CONSEIL DÉPARTEMENTAL DU CANTAL

ARRÊTÉ

Pose d'une signalisation horizontale et verticale pour la boucle cyclotouriste de la Vallée de la Truyère

Vu les annotations apportées par les services du département sur les documents transmis par l'entreprise LIFTING SIGNALISATIONS et ci-joint annexés,

N° 72980

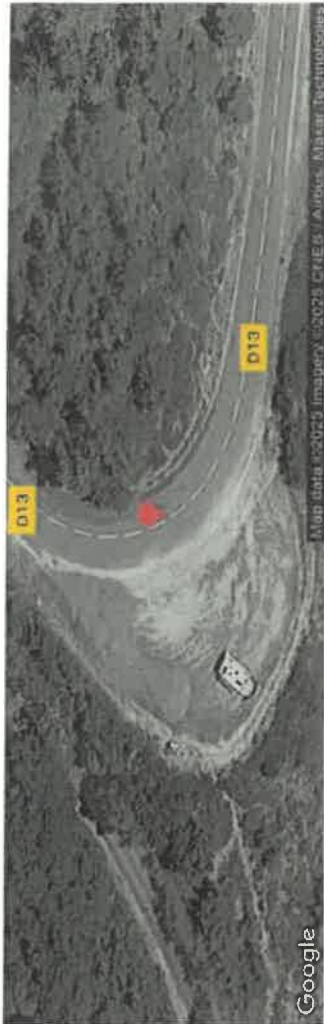
Pas de pictogramme

N° 72984

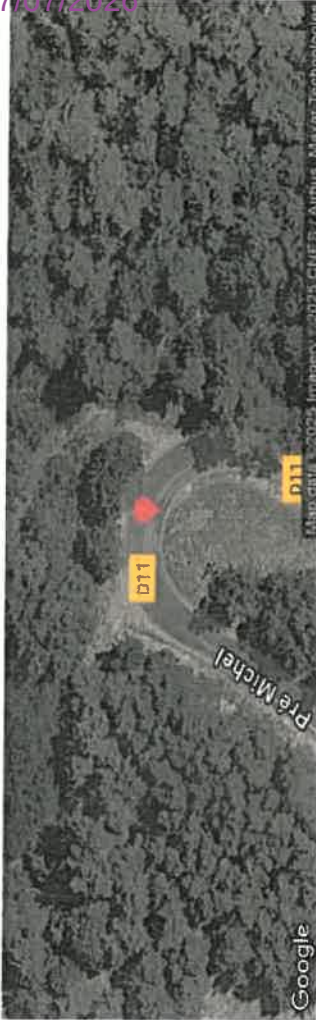
Pas de pictogramme

N° 76324

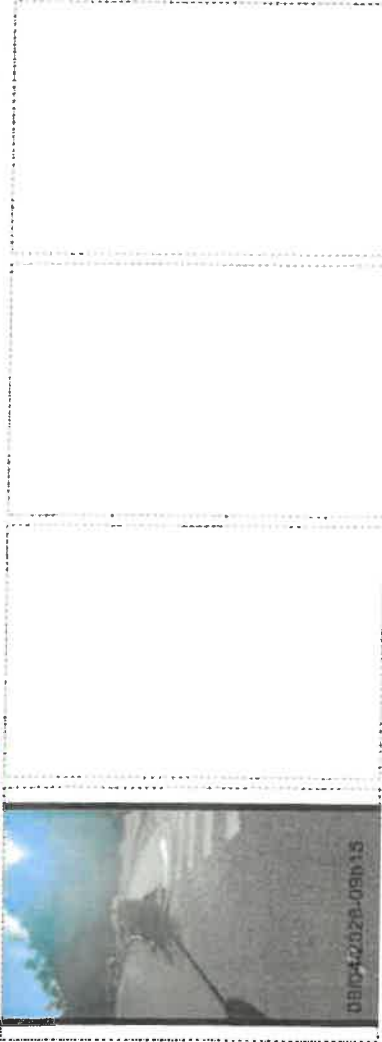
Ok pour implantation pictogrammes sur la
voie douce

N° 76325

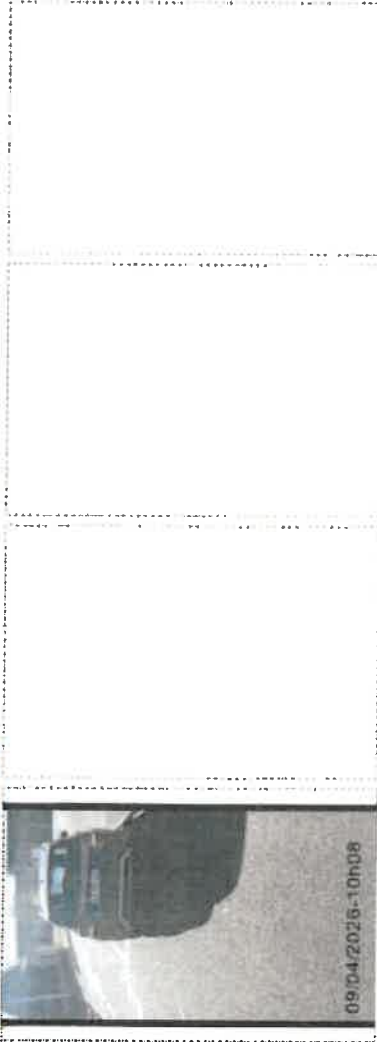
Favorable sous réserve de l'accord de la commune de Ruynes en Margeride

N° 76332

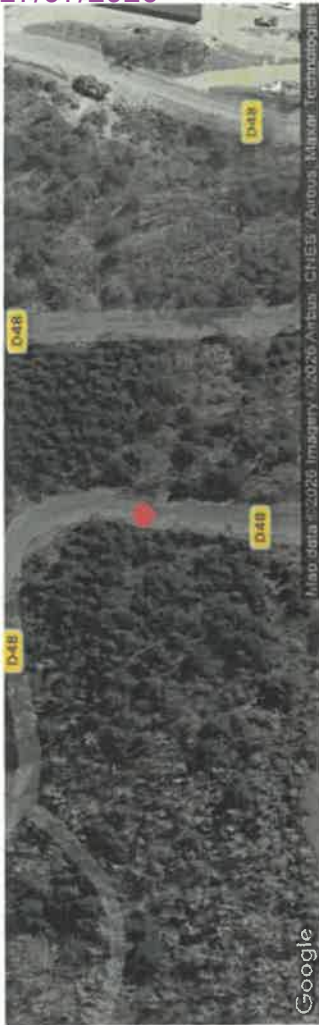
Pas de pictogramme

N° 76335

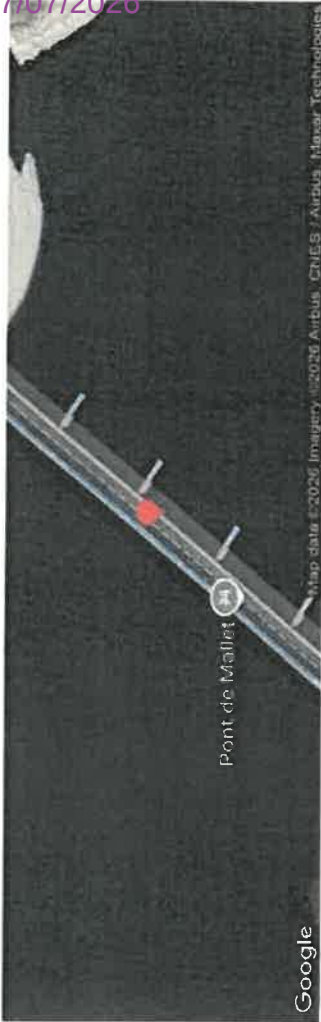
Pas de pictogramme

N° 76340

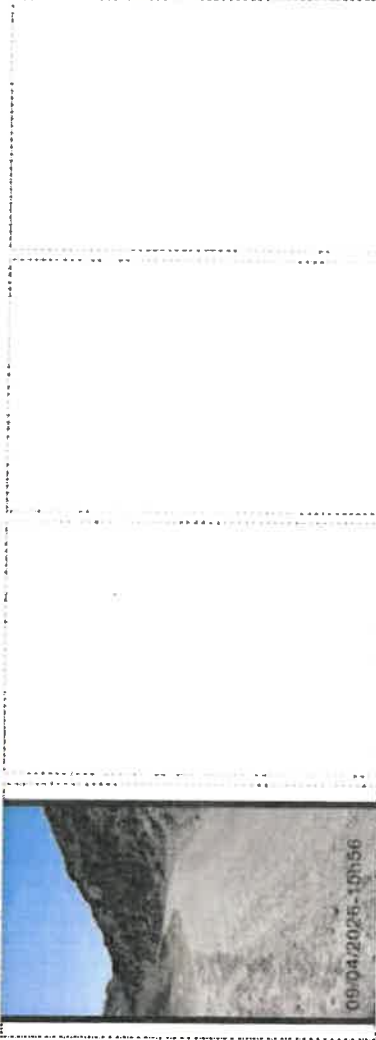
Pas de pictogramme

N° 76344

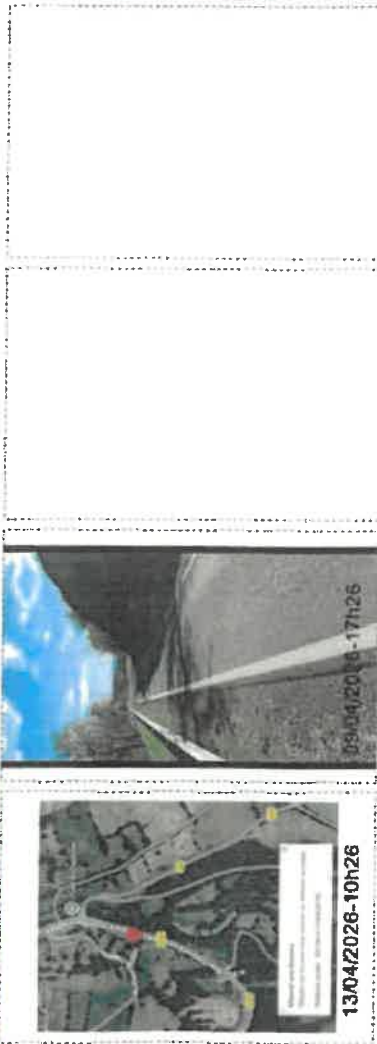
Pas de pictogramme

N° 72741

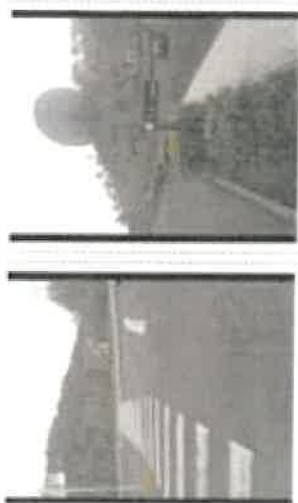
Ce panneau signale qu'il faut prendre la piste cyclable située derrière la haie? Si oui pas bien positionné
Ou ce panneau signale de rester sur la route? si oui pas nécessaire
Demande autorisation d'implanter panneau sur support commune de Saint-Georges

N° 72813

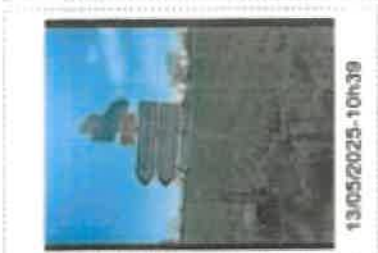
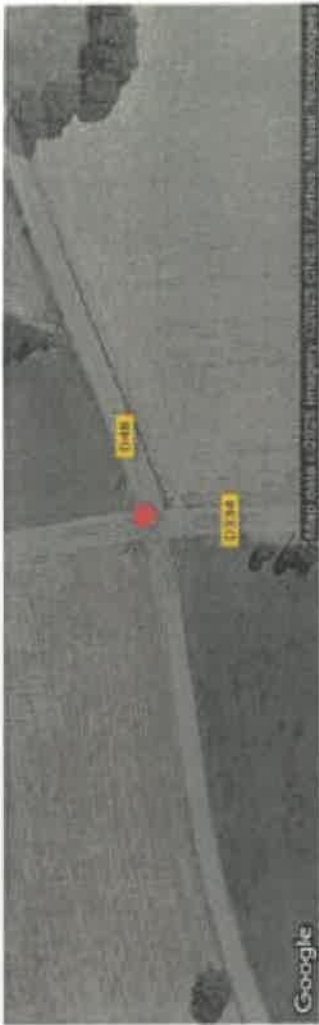
OK + Occupation du domaine public départemental sur support du département (carrefour RD48- PR4+537 et RD334- PR3+862)
